**Verslag huishoudelijke elektrische installatie op laagspanning en zeer lage spanning****Algemeen:**

Referentie: 003-20260707-02	Datum controle: 07/07/2026
Keurder: 003

Eigenaar: Onbekend	EAN-code: 541448860009540914
Adres installatie: Abraham Hansstraat 13, 9667 - Horebeke	Nummer teller(s): 1SAG1100307524
Distributienetbeheerder installatie: Fluvius	
Datum uitvoering installatie:	☐ Vóór 01/10/1981 ☒ Tussen 01/10/1981 en 01/06/2020 ☐ Vanaf 01/06/2020
Type:	☒ Wooneenheid ☐ Niet-huishoudelijk ☐ PV ☐ Batterij ☒ Laadpaal

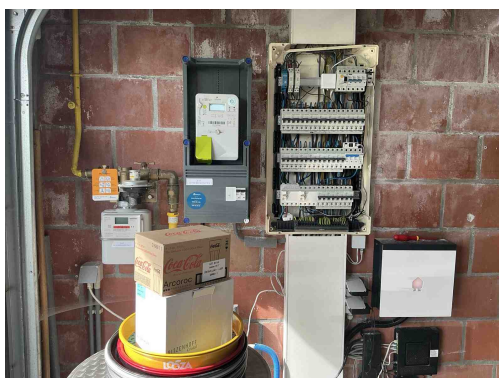
Inbreuk(en):

T21 - Het elektrisch materieel is niet geplaatst volgens de voorschriften van de fabrikant/ regels van goed vakmanschap . (Boek 1: 1.4.1.3)

Opmerking: Meer dan twee geleiders per pool, ophangvijzen bord niet afgedekt

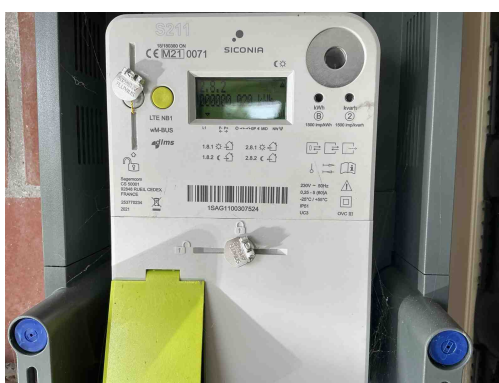
Inbreuk(en):

T21 - Het elektrisch materieel is niet geplaatst volgens de voorschriften van de fabrikant/ regels van goed vakmanschap . (Boek 1: 1.4.1.3)

Opmerking: Meer dan twee geleiders per pool, ophangvijzen bord niet afgedekt
